RESOLUCIÓN N° 002092 (24 SEP. 2024)

“Por la cual se resuelven unos recursos de reposición interpuestos en contra de la Resolución 1351 del 5 de julio de 2024 y se toman otras determinaciones”

Por medio de la Resolución 1351 del 5 de julio de 2024, esta Autoridad Nacional autorizó la modificación de la Licencia Ambiental otorgada mediante Resolución 1326 del 05 de agosto de 2020 (modificación 1 de la Licencia Ambiental del proyecto UPME 01 de 2013 (Soacha – Tequendama).

Figura 9 Ingreso Acc-306 a torre 306

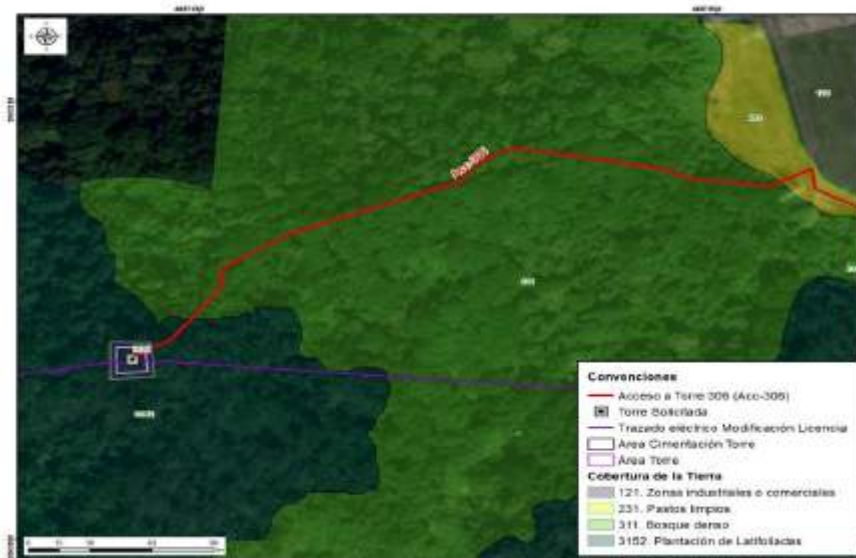
cobertura de bosque denso y de plantación latifoliadas que permite llegar al sitio de torre 306, tal y como se observa en las siguientes figuras.

Figura 28 Área de influencia total para el proyecto"

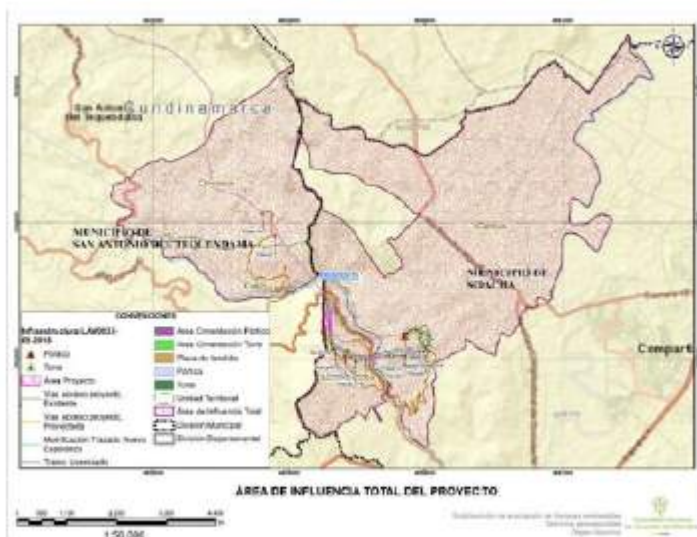
En la Resolución 1351 del 5 de julio de 2024 consideraciones sobre el área total o definitiva, Página 85, la ANLA indica “el área de influencia total que abarca las áreas de influencia físico-biótica y la socioeconómica tiene un área de 4.450,227 ha, incorpora a las Veredas San Francisco y Canoas en jurisdicción del municipio de Soacha; y veredas Cusio y Chicaque en el municipio de San Antonio del Tequendama. Tal y como se presenta en la siguiente figura:
